Référence dossier : PUniq/2022/03

Objet : réaction du Gracq de Braine-le-Comte au projet de permis unique pour un projet situé Avenue du Stade 1 à 7090 Braine-le-Comte et ayant pour objet « la démolition de constructions existantes accueillant les locaux sportifs et les anciennes tribunes, construire un centre sportif hébergeant un restaurant, une brasserie, salle de réception/réunion, 10 terrains de padel couverts et non couverts ainsi que 3 terrains de soccer-foot et aménager les abords, en ce compris la création des différentes poches de stationnement. »

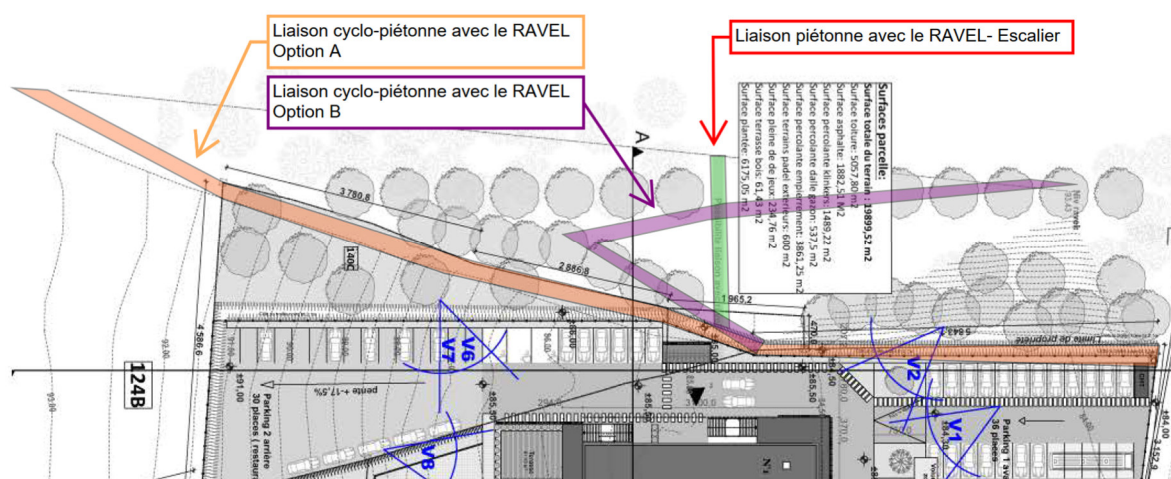
1. Connexion au RAVEL

Le demandeur fait allusion à la situation actuelle du RAVEL. Cette portion de l'ancienne ligne de chemin de fer est actuellement uniquement piétonne. Les plans semblent indiquer qu'une liaison avec un escalier sera réalisée. Nous sommes évidemment favorables à ce que celle-ci soit réalisée.

Toutefois, il ne faudrait pas oublier que, à court terme, la Ville souhaite rendre cet itinéraire cyclable. Il y a donc là une opportunité évidente qui consiste à relier le RAVEL au projet et à l'Avenue du Stade en prenant en compte cette future cyclabilité. Sous réserve d'une vérification des altimétries, il nous semble que les propositions ci-dessous sont tout à fait réalisables.

Il faut noter la nécessité que cette connexion soit publique et accessible en permanence afin de servir au plus grand nombre y compris lorsque le centre sportif n'est pas ouvert. Elle doit donc être située à l'extérieur d'une éventuelle clôture de terrain. Il va de soi que le fossé actuellement prévu devrait également être adapté.
